NUEVO VEHÍCULO BLINDADO

PUNTOS FACTIBLES DE PERFECCIONAR

1. CAPO:

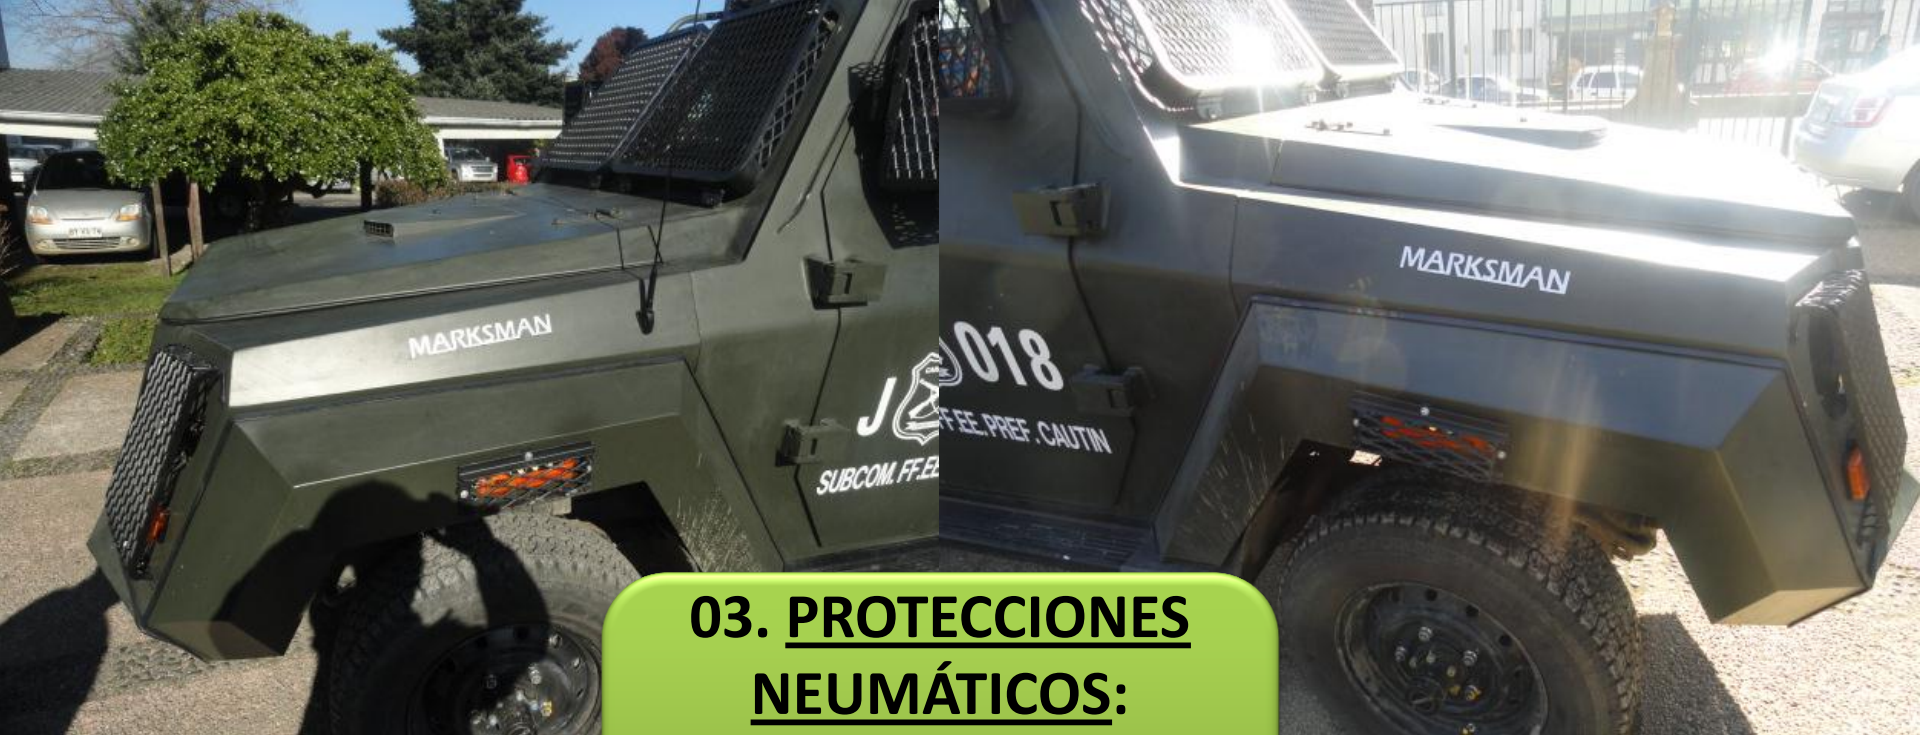
Se debe blindar,
vulnerable a impacto
balístico y al ingreso de
líquidos inflamables.
